Upiti, odgovori i slike – objavljeno 17.12.2024.

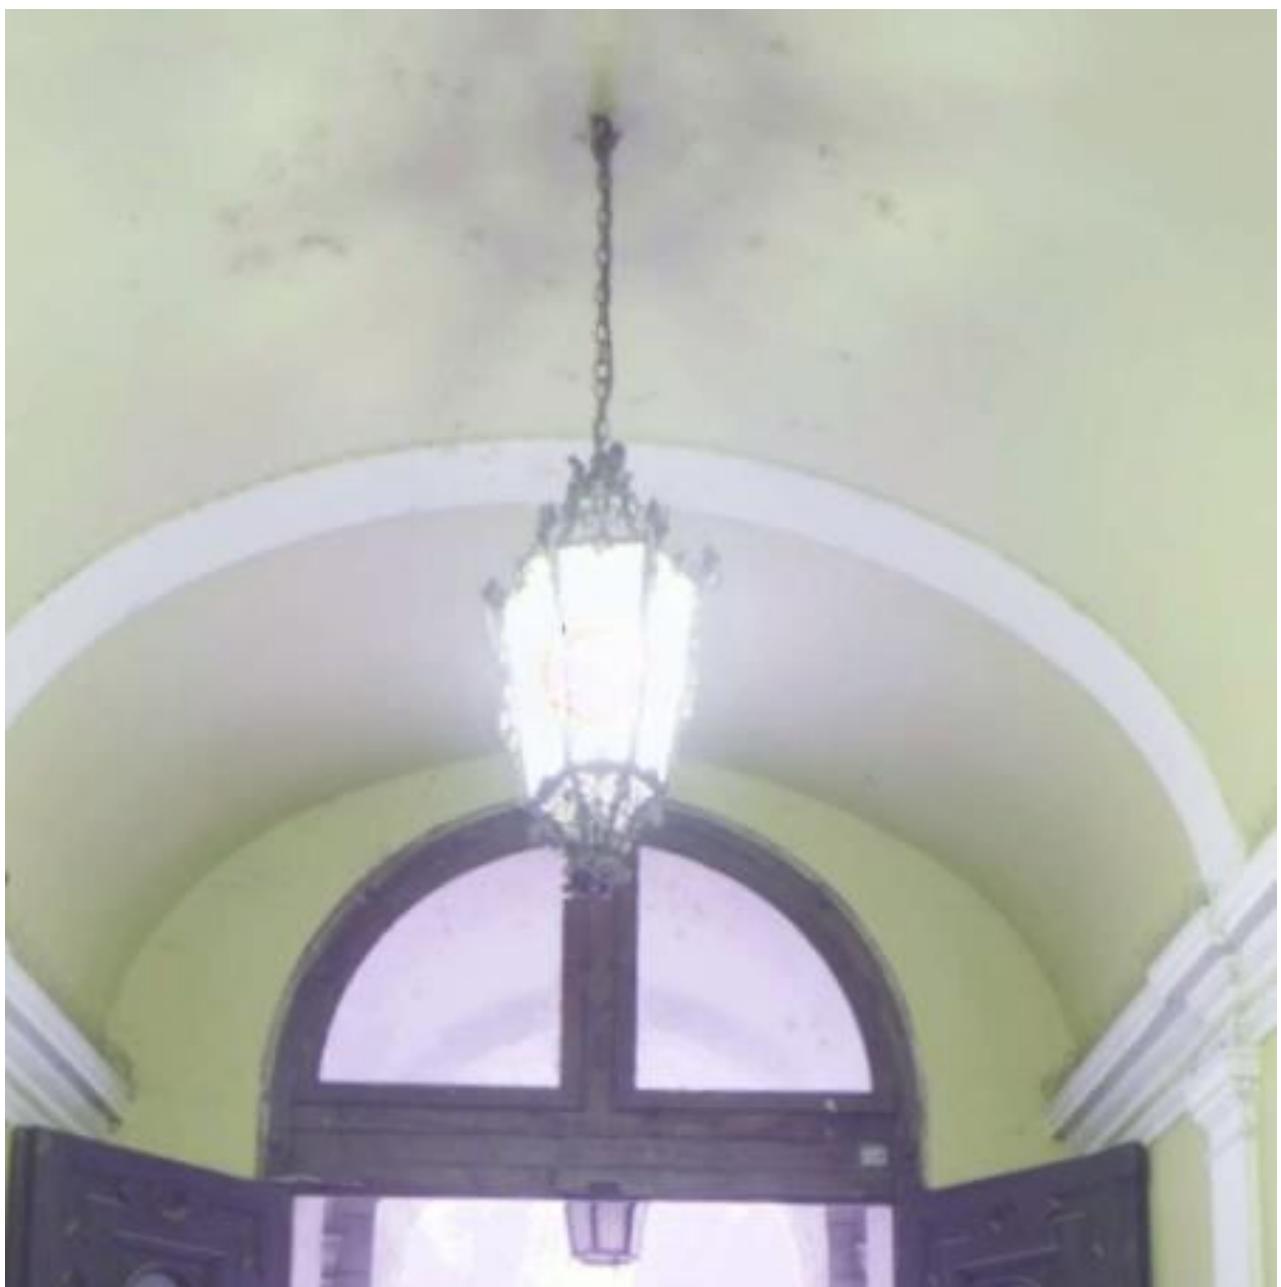
Upit: Molimo naručitelja pojašnjenje stavke troškovnika 10.1.b "krpanje uz zidove na kojima je izveden torkret - širine 50 cm". Traži li se određena dimenzija parketa ili kako je predviđeno u opisu same stavke 10.1.? Molimo naručitelja da na raspolaganje stavi detalj iste.

Odgovor: Izvodi se krpanje „pasice“ od paralelno postavljenih letvica parket. Dimenzije parketa nuditi prema opisu stavke 10.1.

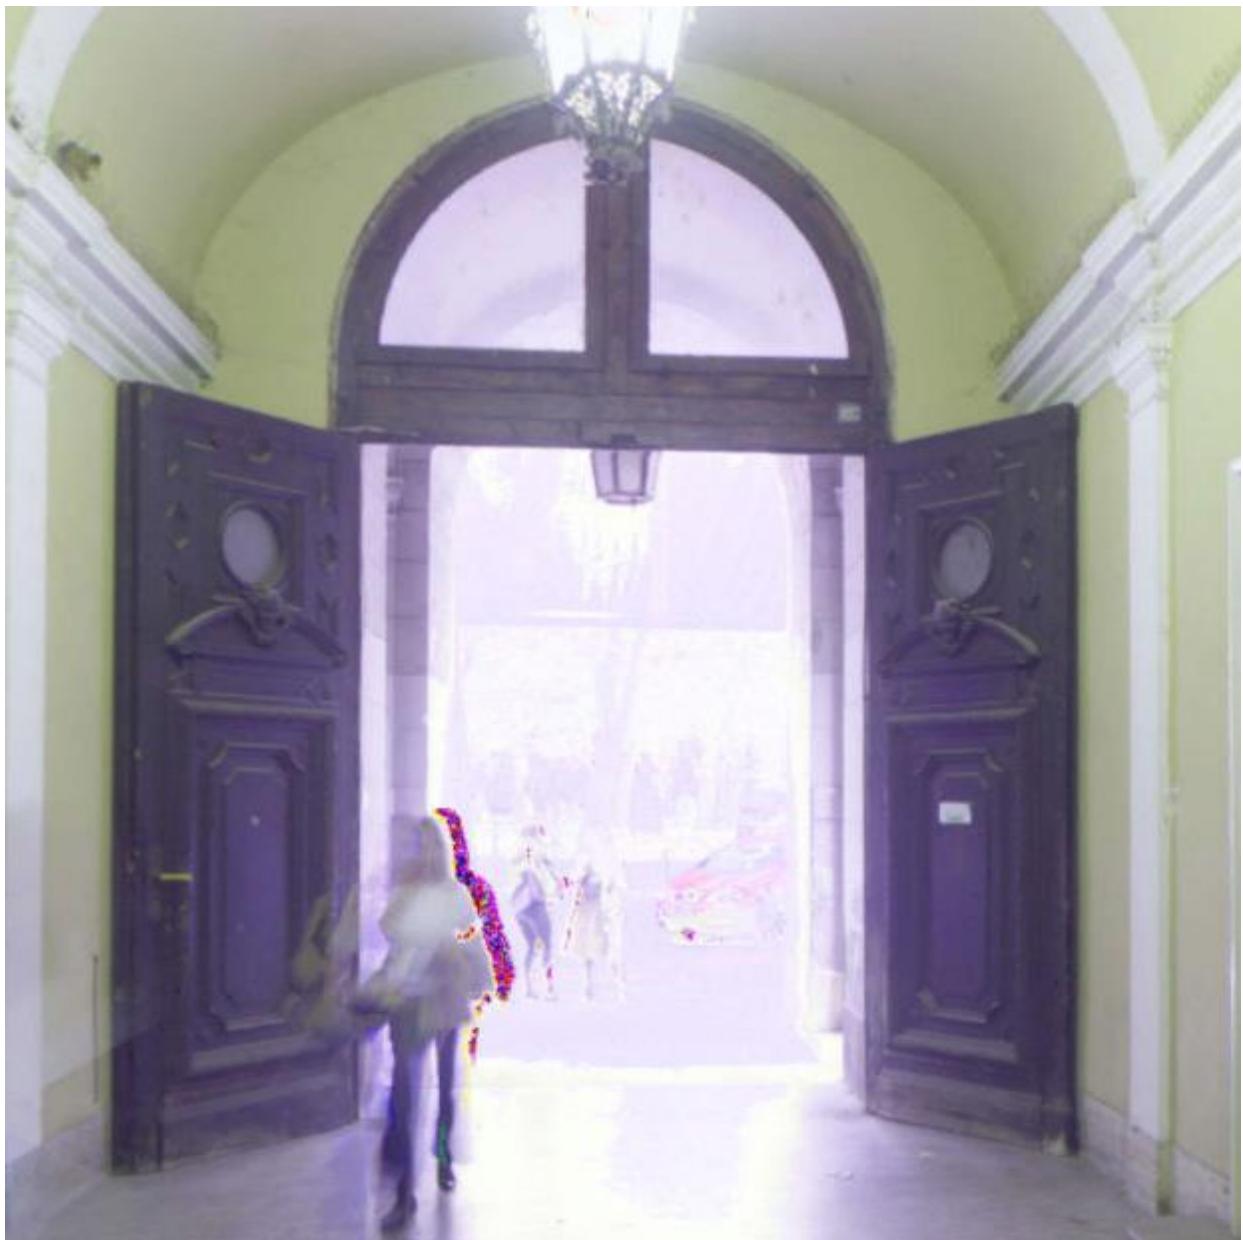
Upit: Molimo naručitelja da stavi na raspolaganje slike izvornih vrata.

Odgovor / Slike:

Details

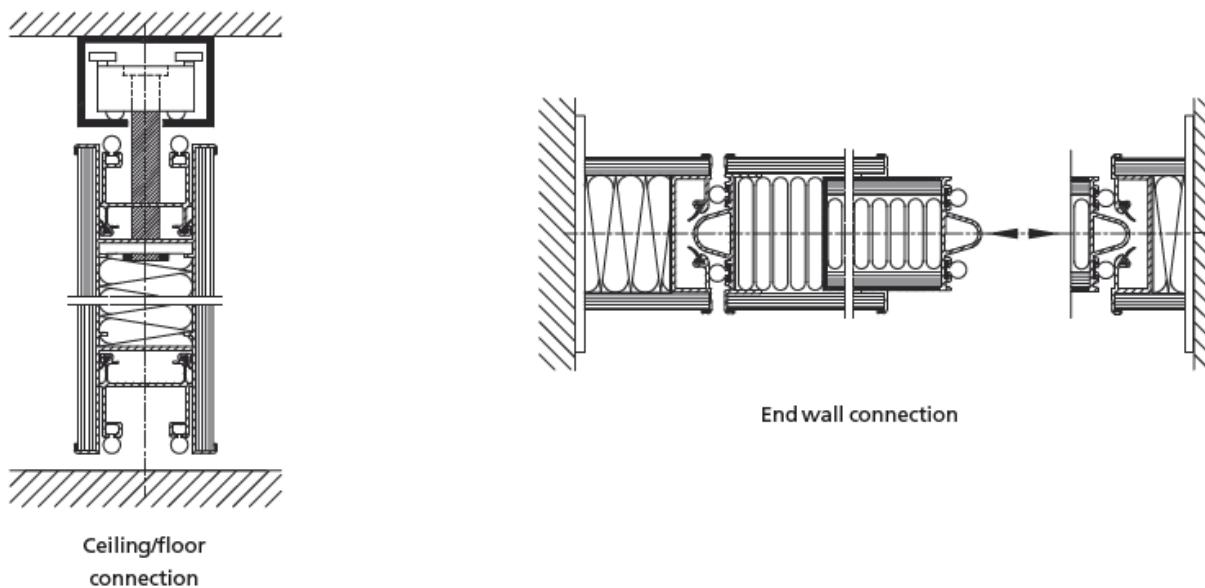
Upit: Molimo naručitelja da stavi na raspolaganje izvedbeni projekt mobilnih pregradnih zidova: na koji način je zamišljeno pomicanje zidova, detalji izvedbe, na koji način je osigurana stabilnost zidova...

Također molimo detalje izvedbe vodilica po kojima kližu zidovi, visinu i debljinu zidova te vrstu ploče, slojeve koje je potrebno izvesti.

Prepostavka je da je za te zidove potrebna čelična konstrukcija? Molimo razrađeni detalj izvedbe pomičnih mobilnih GK zidova sa statikom i slojevima zidova i ako postoji izvedbeni projekt.

Odgovor: Radi o sustavu mobilnih panelnih pregrada koji se vješaju na vodilice koje su dio istog sustava i koje su uključene u cijenu stavke. Vodilice se dimenzioniraju prema uputama i proračunima proizvođača sustava, stoga za njih ne postoji izvedbeni projekt. Svi detalji biti će definirani u radioničkim nacrtima koje je dužan izraditi izvođač i to prema nuđenom sustavu.
